**Forum mondial de l'harmonisation des Règlements
concernant les véhicules**

Groupe de travail en matière de roulement et de freinage

Règlements n^{os} 13 et 13-H (Freinage) – Freinage des remorques**Proposition de complément 10 à la série 11 d'amendements
au Règlement n^o 13 (Freinage des poids lourds)****Communication de l'expert du Danemark, coordonnée et appuyée par
l'Union internationale des transports routiers (IRU), la Commission
internationale des affaires techniques (CIT) de l'IRU et le Comité
véhicules et transports (NVF) de l'Association nordique
de génie routier***

Diagramme 2
Tracteurs de semi-remorques

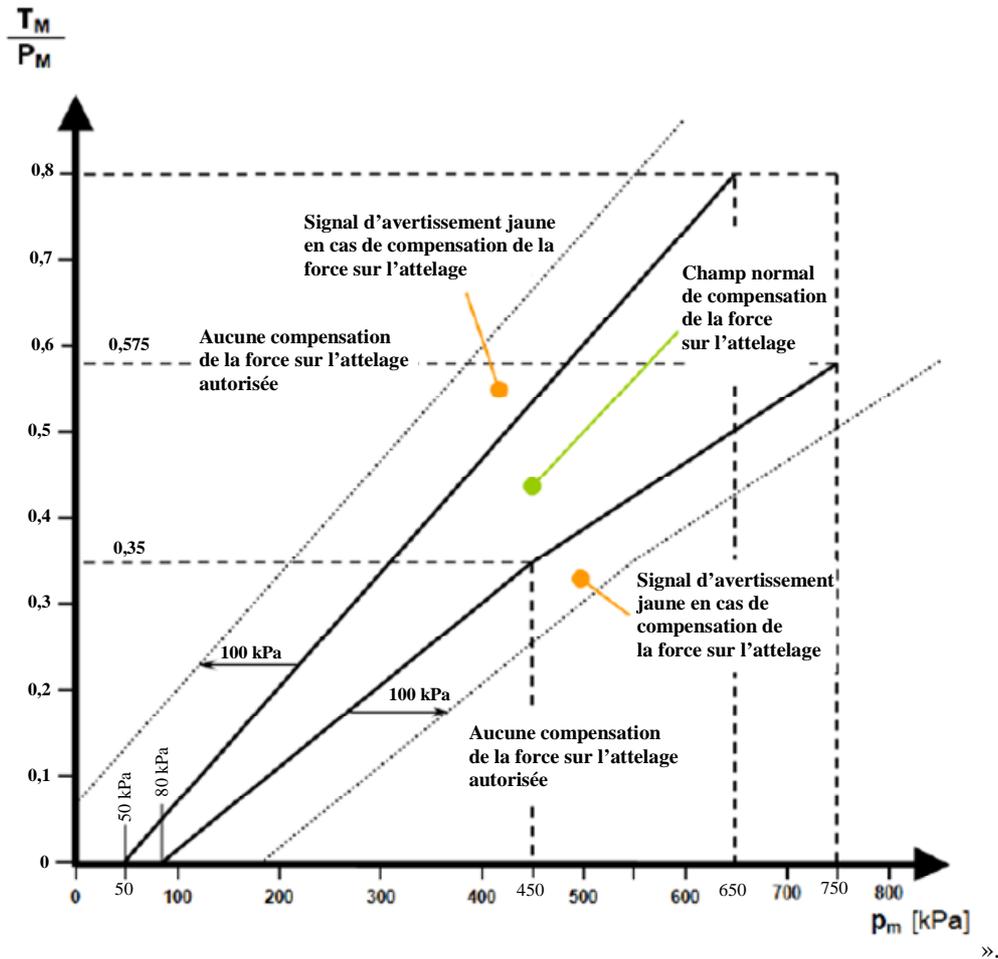
Paragraphe 5.2.1.28.5, modifier comme suit:

«5.2.1.28.5 Le système de commande du freinage en fonction de la force sur l'attelage doit tendre à réduire au maximum la force exercée sur l'attelage. La valeur maximale autorisée de l'action de compensation par le système de commande du freinage en fonction de la force sur l'attelage est de 100 kPa en dessous de la limite inférieure de la bande de compatibilité et 100 kPa au-dessus de la limite supérieure de la bande de compatibilité qui figure à l'annexe 10. Si l'action de compensation est telle que le point de travail se situe en dehors de la bande de compatibilité indiquée à l'annexe 10 pour le véhicule à moteur, le signal d'avertissement jaune défini au paragraphe 5.2.1.29.2 doit être donné. Lors de la formation d'un nouvel attelage, aucune compensation n'est autorisée tant que le système de commande du freinage en fonction de la force sur l'attelage n'a pas détecté un écart entre les taux de freinage des véhicules attelés.».

Diagrammes 1 et 2, modifier comme suit:

«Diagramme 2

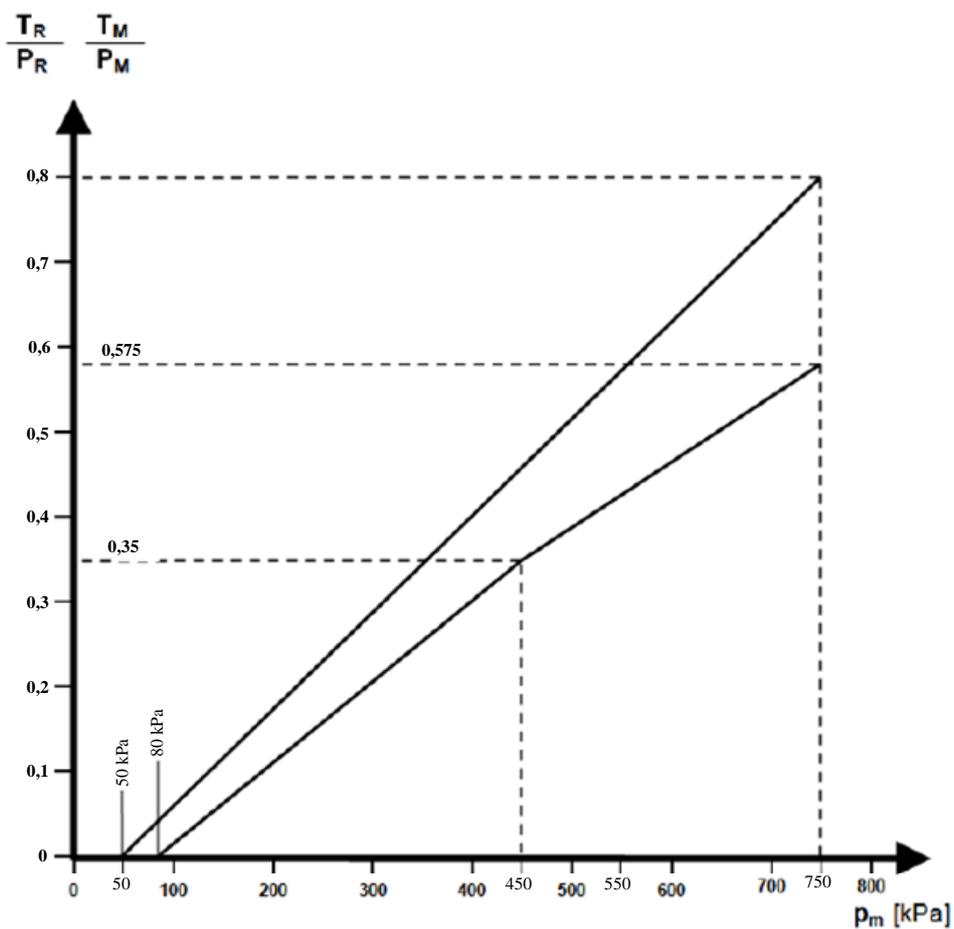
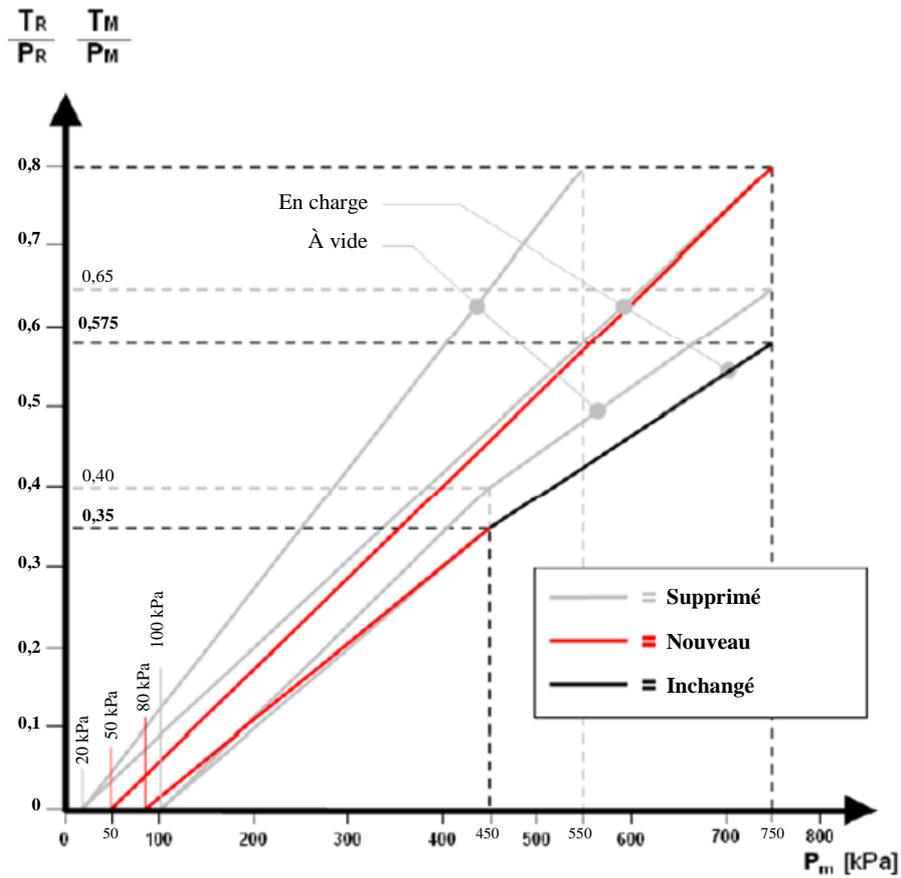
Annexe 10, diagrammes 2, 3 et 4A, modifier comme suit:

Les diagrammes ci-après illustrent les différences entre les diagrammes existants et les nouveaux diagrammes proposés:

Annexe 10, diagrammes 2, 3 et 4A (compatibilité):

Figure 1

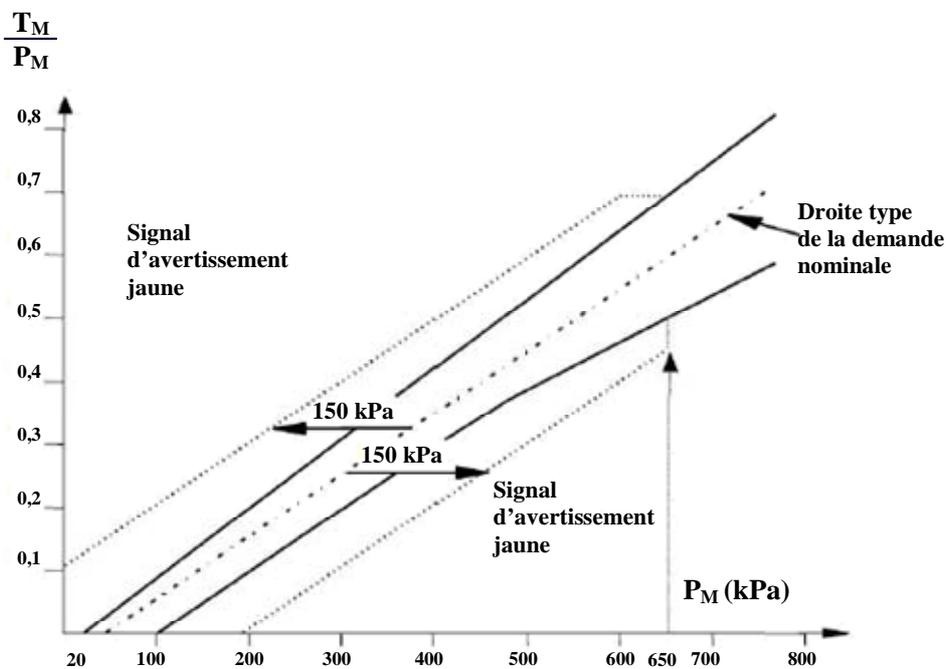
Figures existantes au paragraphe 5.2.1.28.5 (système de commande du freinage en fonction de la force sur l'attelage), pour référence:
